工程名称 Project
苏领域科技产业园区人民医院整体迁建项目

■ 子项名称 Sub Item
门诊住院医技综合楼

图 用紙名称 Title	
首层组合平面图	(防水分区图)

工程号	YSJ02IR211000		
专业	结构	图号	结施-A03-01

一层平面图 A0 1:200

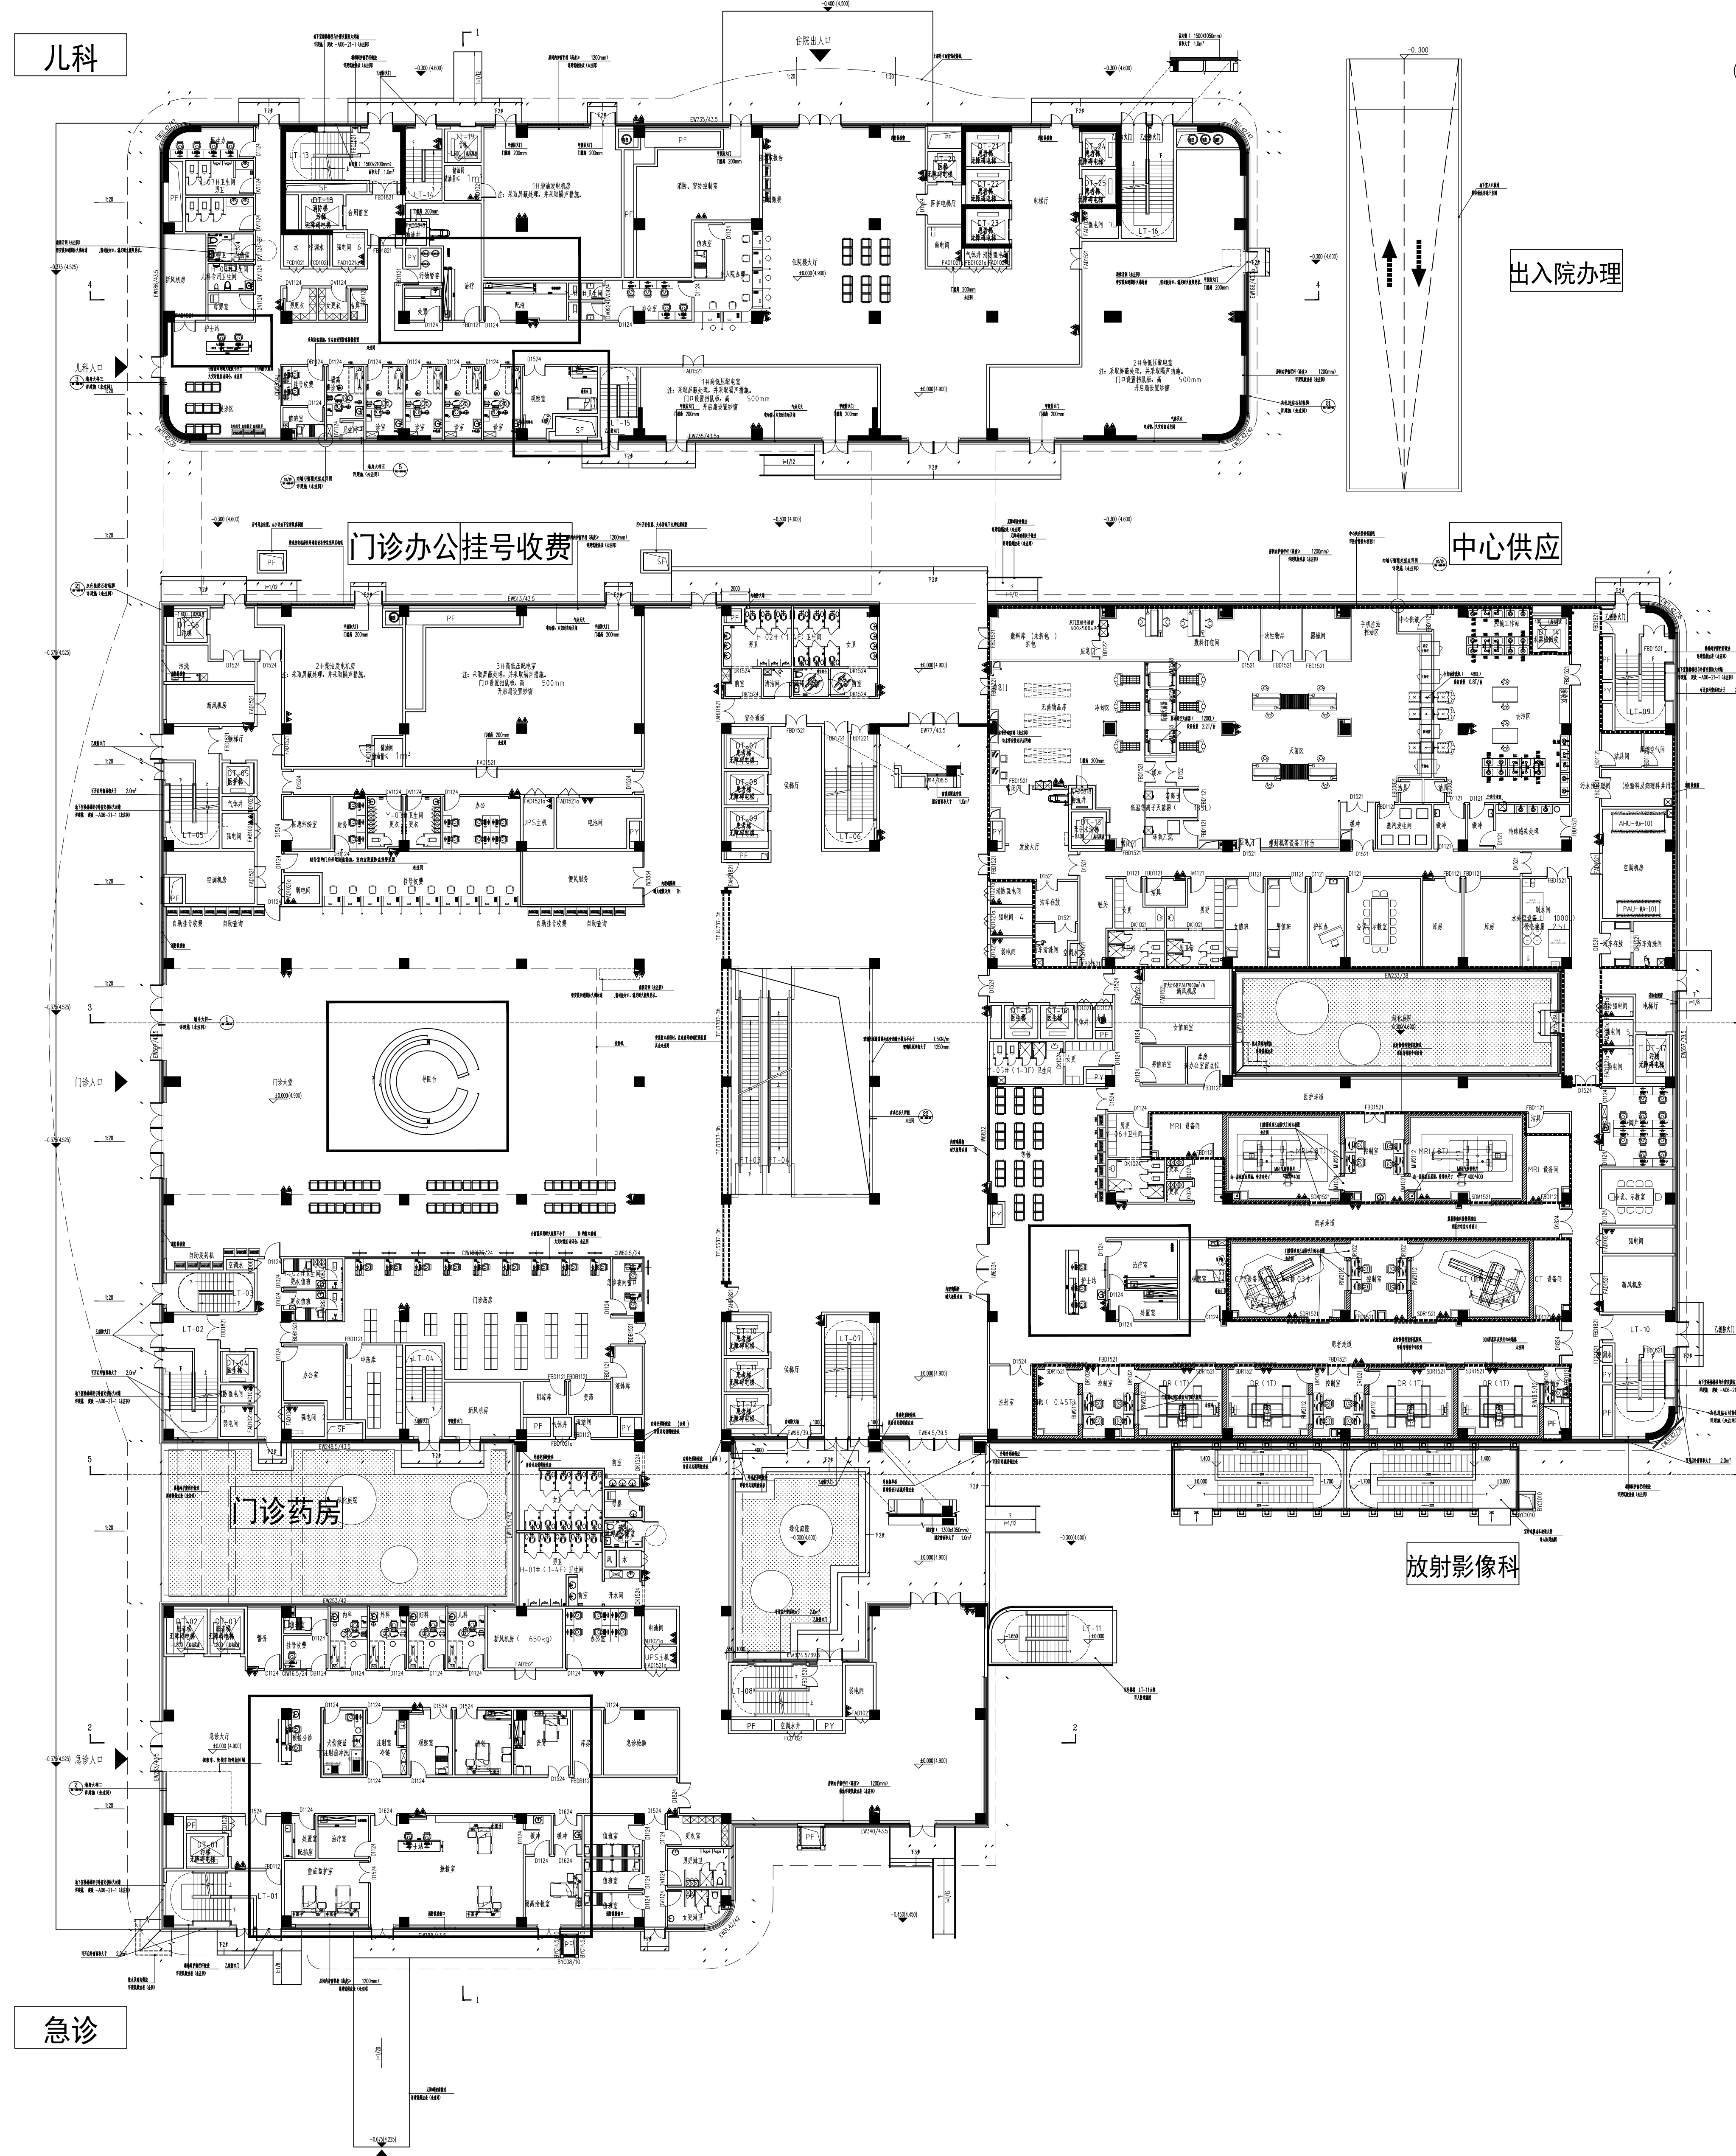
注：变更部分详见云线内，云线外部分按原图施工。
